**ADEGUAMENTO TECNICO IMPIANTO EOLICO  
MEDIANTE INTERVENTO DI REPOWERING DELLE TORRI ESISTENTI  
E RIDUZIONE NUMERICA DEGLI AEROGENERATORI  
- INTERVENTO IR8 -**

**PROGETTO DI INTEGRALE RICOSTRUZIONE DEL PARCO EOLICO DI  
MONTAZZOLI  
COMUNE DI MONTAZZOLI (CH)**

**ADDENDUM**

**RELAZIONE DATI DI VENTO E VALUTAZIONE DELLA PRODUZIONE ATTESA**

Figura I - Curva di potenza e Ct dell'aerogeneratore Vestas V136 da 4,5MW (estratto da scheda tecnica Vestas)

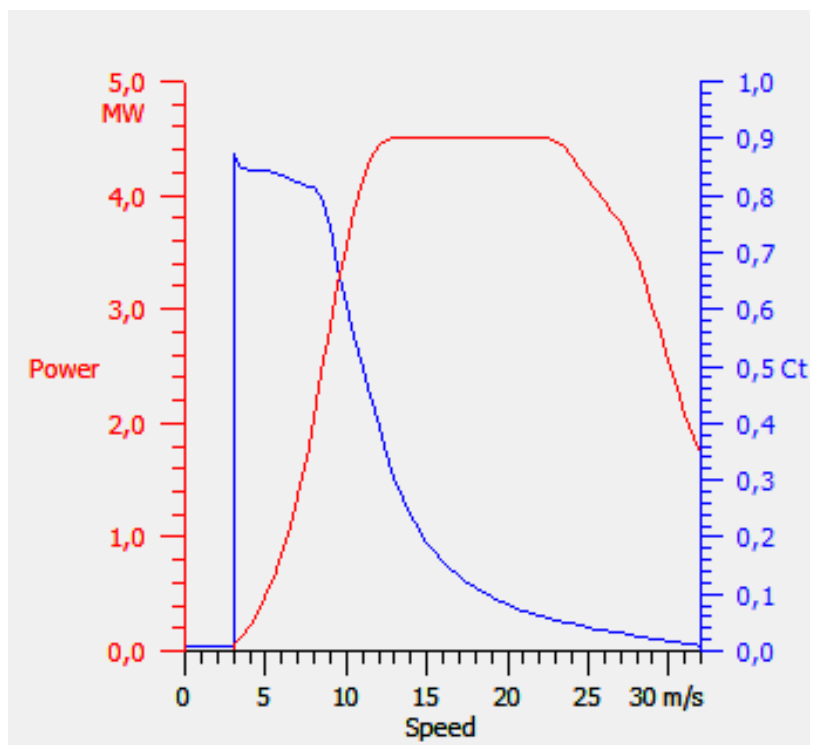
A titolo esemplificativo, il modello di aerogeneratore utilizzato per la valutazione della produzione attesa dell'impianto è il seguente:

Costruttore	Modello	Diametro rotore (m)	Potenza nominale (MW)	H di mozzo (m)	Classe IEC
Vestas	V136	136	4,5	82	IIB

Nelle figure sottostanti sono rappresentate nel loro sviluppo sia la curva di potenza (P) che la curva di spinta (Ct) per la determinazione delle perdite per effetto scia al variare della velocità del vento
